COMMISSION ROYALE DES MONUMENTS ET DES SITES  
KONINKLIJKE COMMISSIE VOOR MONUMENTEN EN LANDSCHAPPEN

**BRUXELLES. Rue du Midi 9-11**  
(= zone tampon UNESCO / Inventaire)  
**PERMIS D'URBANISME : transformer 2 maisons en vue d'aménager un logement unifamilial aux étages avec maintien aux rez-de-chaussée de 2 commerces, dont la bijouterie au n°9 ; aménager un accès indépendant pour le logement au n°9 ; démolir et reconstruire l'annexe du rez-de-chaussée et démolir les cages d'escalier et en reconstruire une seule ; construire à l'arrière du n°9, une coursive et aménager une terrasse sur la toiture plate de l'annexe au n°11 ; rénover les façades, remplacer les châssis et transformer la vitrine du n°11 dans la continuité du n°9**

### Avis de la CRMS

Plans des RDC, R+1 et R+2 projetés (extr. du dossier de demande)

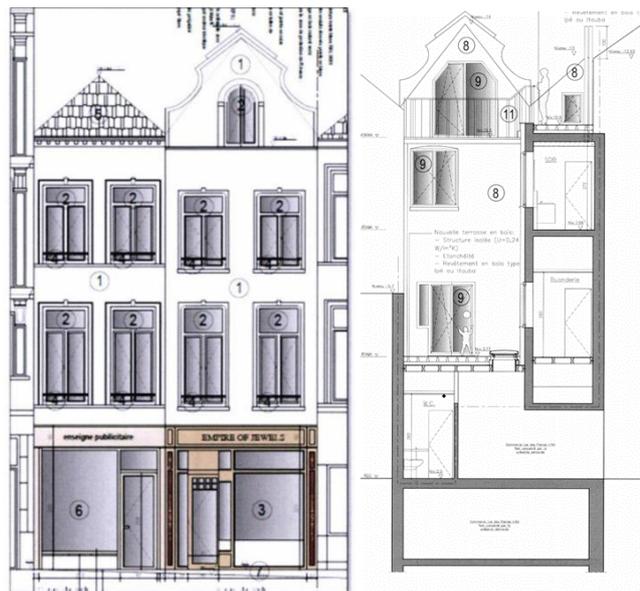
- elle est favorable à la rénovation des étages en logement, avec la création d'accès séparé vers l'appartement. Vu la difficulté d'utiliser - dans ce cas particulier - les parcelles anciennes très étroites et vu le caractère non originel des escaliers, elle accepte la réunion des étages de ces deux maisons pour l'aménagement d'un logement unifamilial, confortable et bien conçu,

- concernant les aménagements intérieurs : si elle accepte la suppression des escaliers au profit d'un seul, avec accès séparé par le n°9, elle demande de conserver les structures portantes anciennes en bois (poutraison, planchers), de préserver les éléments de charpente encore en bon état, et de les revaloriser dans le projet.
